## Bescheid

**über die Änderung und Ergänzung der  
allgemeinen bauaufsichtlichen Zulassung  
vom 7. Dezember 2015**

**Z-33.84-1075**

**"ALLFAtherm expert.org" nach ETA-10/140**

Anlage 7

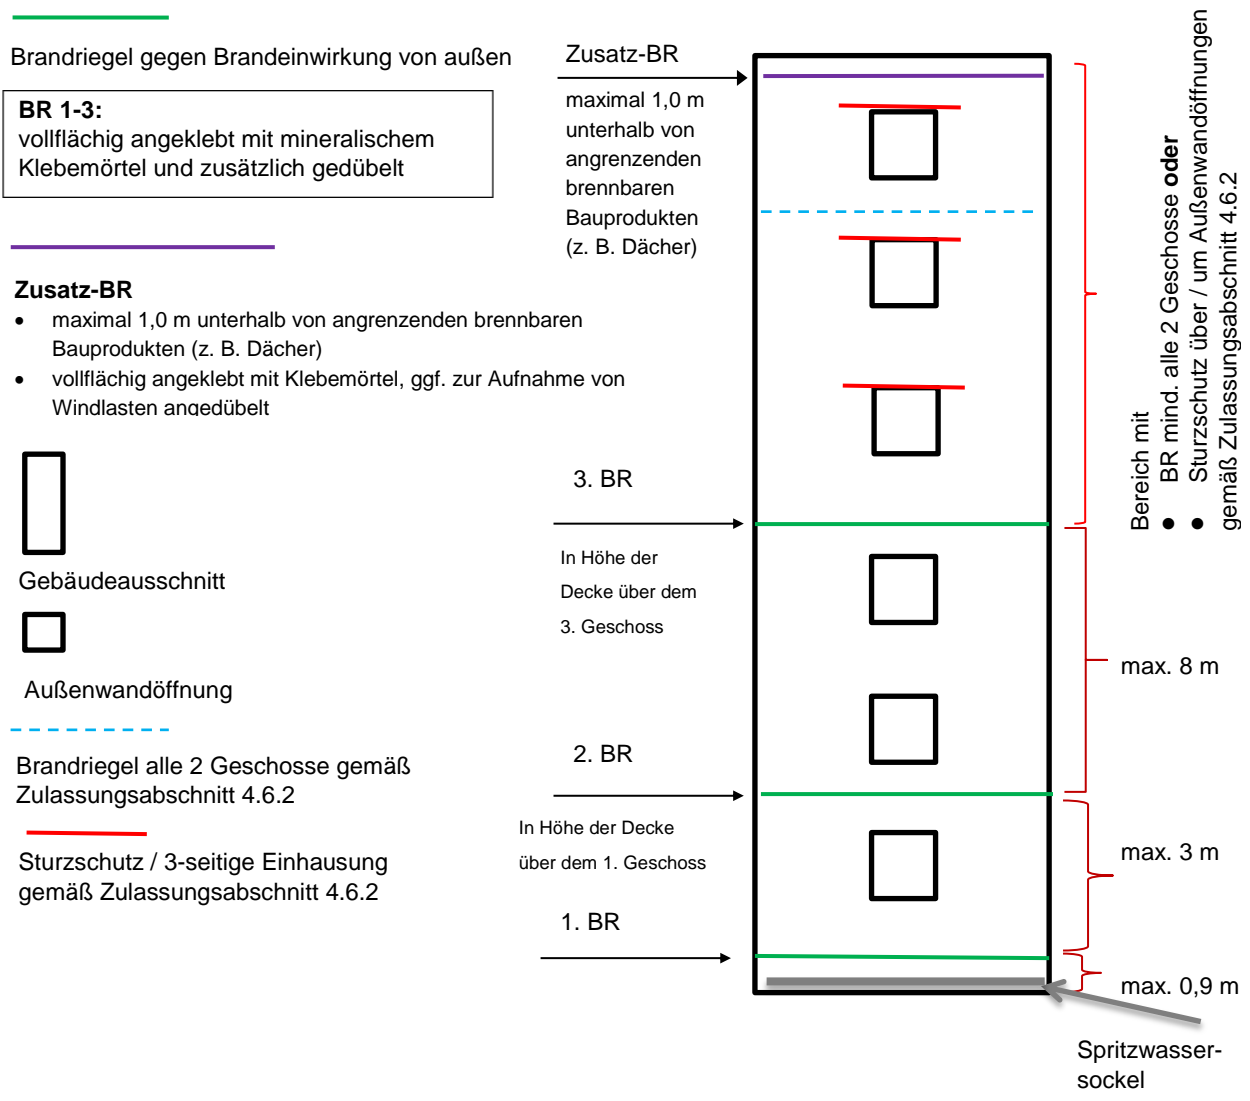
Für schwerentflammbare WDVS mit bis zu 300 mm dicken EPS-Platten müssen zusätzlich zu den in Abschnitt 4.6.2 enthaltenen Bestimmungen folgende konstruktiven Maßnahmen gegen eine Brandeinwirkung von außen ausgeführt werden (siehe Anlage 7):

1. ein Brandriegel an der Unterkante des WDVS bzw. maximal 90 cm über Geländeoberkante oder genutzten angrenzenden horizontalen Gebäudeteilen (z. B. Parkdächer u. a.).

2. ein Brandriegel in Höhe der Decke des 1. Geschosses über Geländeoberkante oder angrenzenden horizontalen Gebäudeteilen nach Nr. 1, jedoch zu dem darunter angeordneten Brandriegel mit einem Achsabstand von nicht mehr als 3 m. Bei größeren Abständen sind zusätzliche Brandriegel einzubauen.

3. ein Brandriegel in Höhe der Decke des 3. Geschosses über Geländeoberkante oder angrenzender horizontaler Gebäudeteile nach Nr. 1, jedoch zu dem darunter angeordneten Brandriegel mit einem Achsabstand von nicht mehr als 8 m. Bei größeren Abständen sind zusätzliche Brandriegel einzubauen.

4. weitere Brandriegel an Übergängen der Außenwand zu horizontalen Flächen (z. B. Durchgänge, -fahrten, Arkaden), soweit diese in dem durch einen Brand von außen beanspruchten Bereich des 1. bis 3. Geschosses liegen.

- Höhe  $\geq 200$  mm,
- nichtbrennbare Mineralwolle-Lamellenstreifen, Baustoffklasse A1 oder A2 nach DIN 4102-1 bzw. Klasse A1 oder A2 - s1,d0 nach DIN EN 13501-1, nicht glimmend, aus Steinfasern mit einem Schmelzpunkt von mindestens 1000 °C geprüft nach DIN 4102-17, mit einer Rohdichte zwischen 60 und 100 kg/m<sup>3</sup>,
